From 5.1.2.e 5.1.2.e <donotreply@unknown-from-address.net>  
Subject **RE: 1838 / Raamplein / berekening hemelwater**  
To 5.1.2.e 2, e 5.1.2.e red-developers.nl>  
Cc 5.1.2.e 5.1.2.e 5.1.2.e @amsterdam.nl>  
Date September 16, 2024 at 3:57:42 PM CEST

**Van:** 5.1.2, e 2, e 5.1.2.e red-developers.nl>  
**Verzonden:** vrijdag 23 augustus 2024 16:17  
**Aan:** 5.1.2, e 5.1.2.e 5.1.2, e e \_msterdam.nl>  
**CC:** 5.1.2, e 5.1.2, e 5.1.2, e @amsterdam.nl>  
**Onderwerp:** Re: 1838 / Raamplein / berekening hemelwater

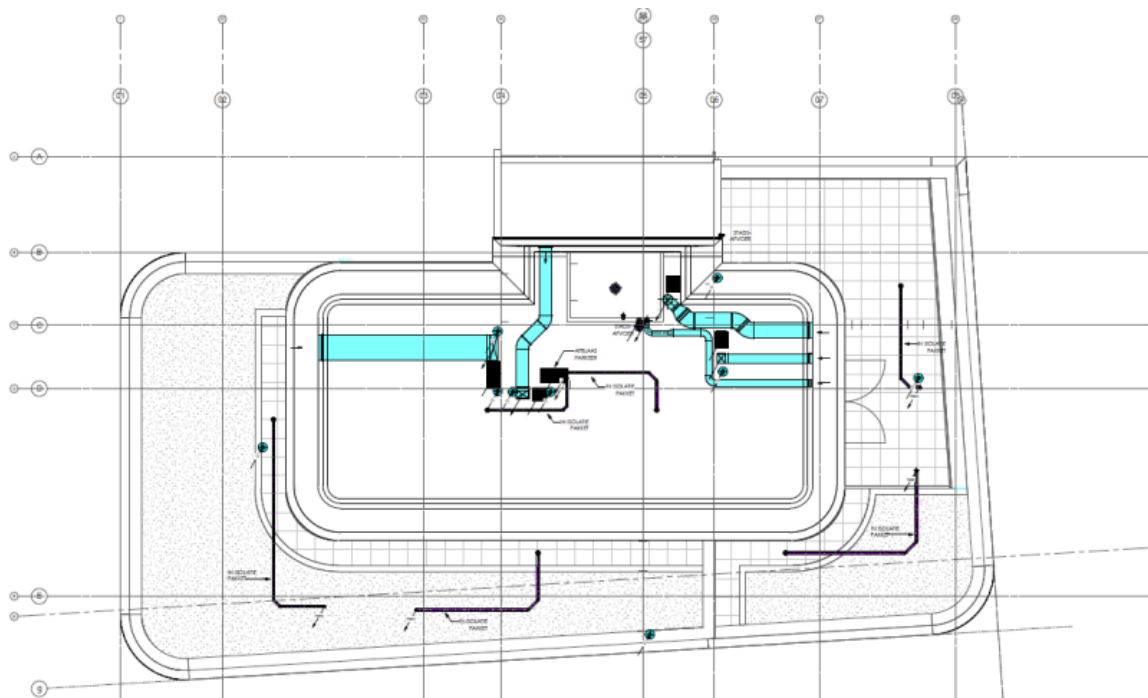
1. Het bovenste dak wordt een waterdak, terwijl daar ook installaties op het dak liggen. Deze komen in het water te liggen? En is dit dak berekend op het vasthouden van water? In de reguliere tekeningen (details) zie ik namelijk nergens iets over een waterdak genoemd, ook niet bij het dakterras.  
 De installaties op het dak komen uiteraard niet onder het maximale waterpeil. Constructief wordt rekening gehouden met de belasting van 60l/m2 maximale waterberging. Een en ander past qua hoogte in detail 301.

**Controle berekening bergingscapaciteit groen(blauw) dak**

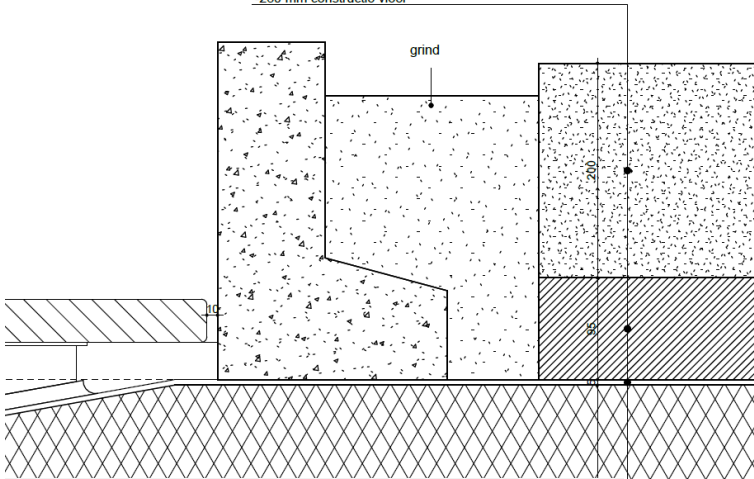
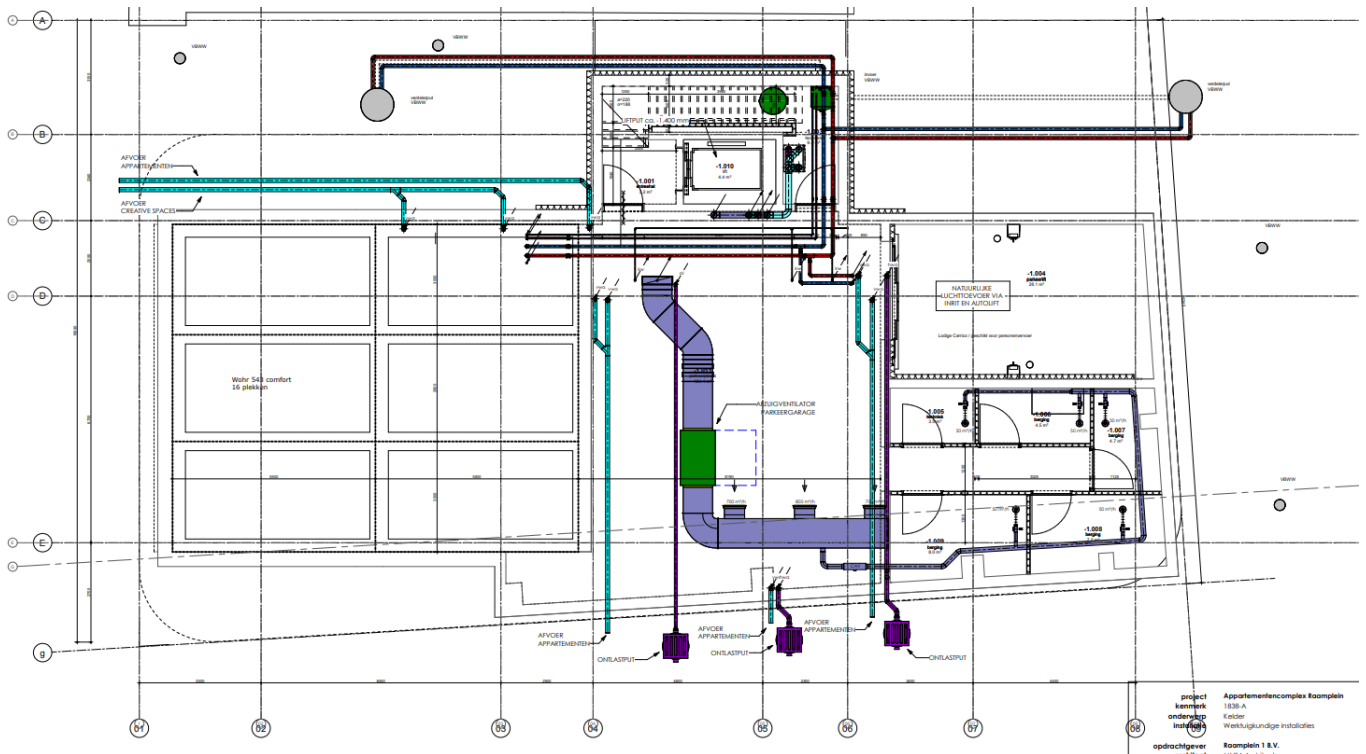
3. Berekende bergingscapaciteit groen dak komt niet overeen met de detailtekening dat is juist. In de berekening zijn we behoudend geweest in de berekende bergingscapaciteit ten opzichte van de werkelijke mogelijkheid. (100l/m2 i.p.v. 155 l/m2). Bijgaande berekening is hierop aangepast, overigens zonder effect op het resultaat.

4. Als de bergingscapaciteit 360 is, waarom wordt daar dan niet mee gerekend? In de rekentool wordt telkens 60 ingevuld. **Niet geheel correct. De bergingscapaciteit van een waterdak is anders dan een groen/blauw dak. Dan is 6 cm waterstand 60 l/m<sup>2</sup>. Daarmee is gerekend voor het waterdak op de 6e.**
5. In de rekentool wordt aangegeven dat het geborgen water van de Groen(blauw) daken afvoeren naar infiltratiekratten. Dit zie ik niet terug op de tekeningen. Op de tekeningen lijkt het namelijk direct aangesloten te zijn op het riool. **Waar komen de infiltratiekratten? de infiltratiekratten zijn voorzien onder de inrit naar de parkeergarage. Deze worden t.z.t. op de bouwkundige tekeningen weergegeven en t.z.t. verstrekt (artikel 2.7 indieningsvereisten lid 1.)**

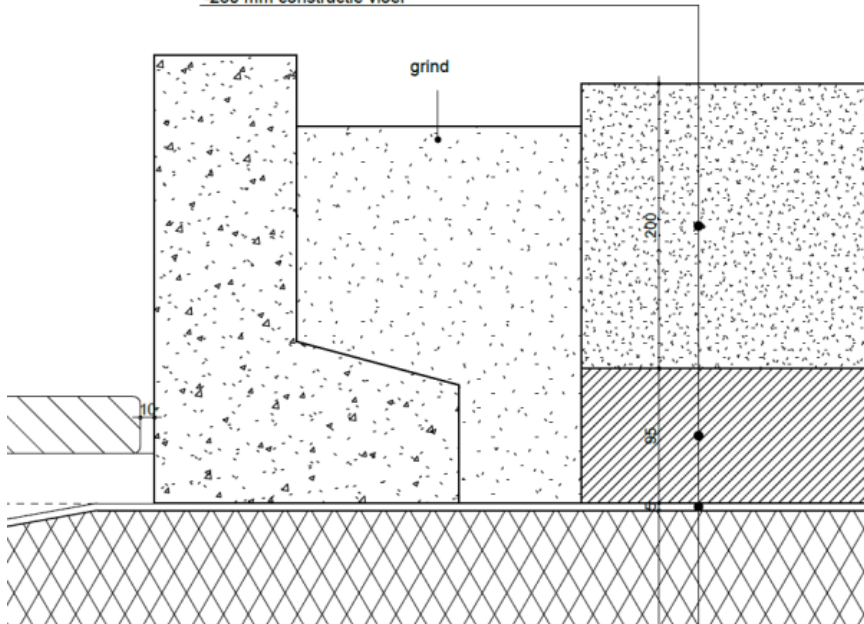
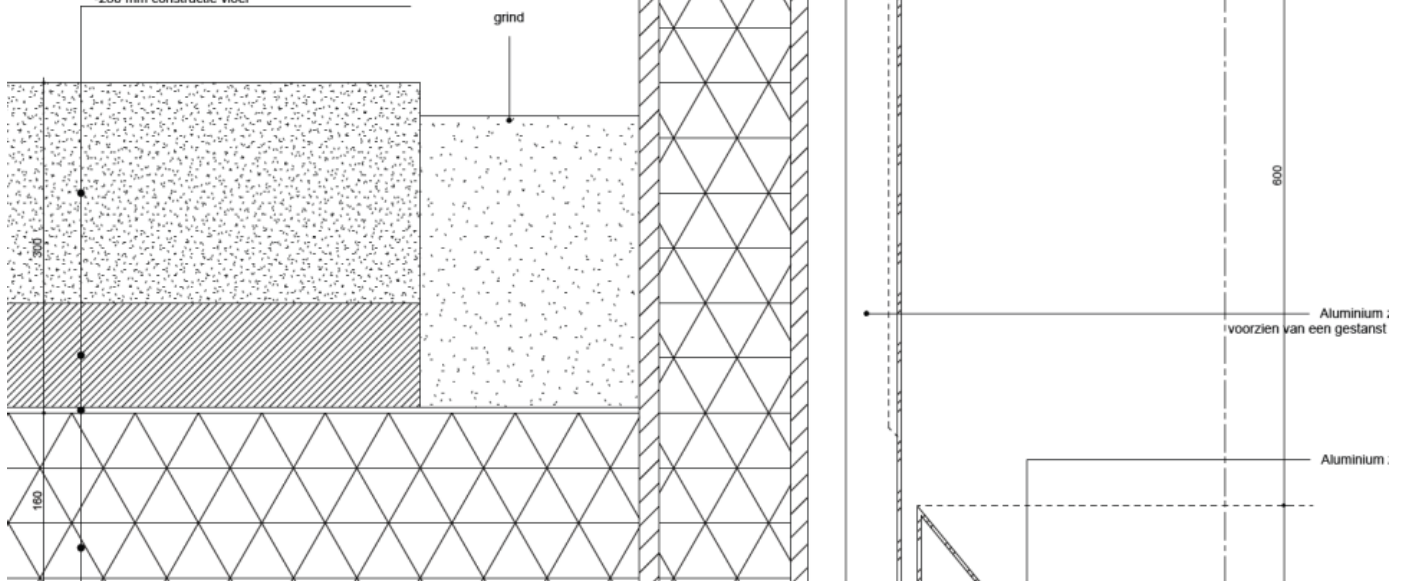
In de berekening wordt gesproken over een groen(blauw) dak met een substraat laag van 250 mm hoog en een drainagelaag van 300 mm hoog. Dit betekent een pakket van in totaal 550 mm hoogte.

Op de bouwkundige details zie ik deze gegevens nergens terug (zie hieronder). Daar wordt wel gesproken over een pakketdikte van 550 mm, maar getekend is  $200 + 95 \text{ mm} = 295 \text{ mm}$ ? Met een pakketdikte van 550 mm kom je wellicht boven de dakrand uit?
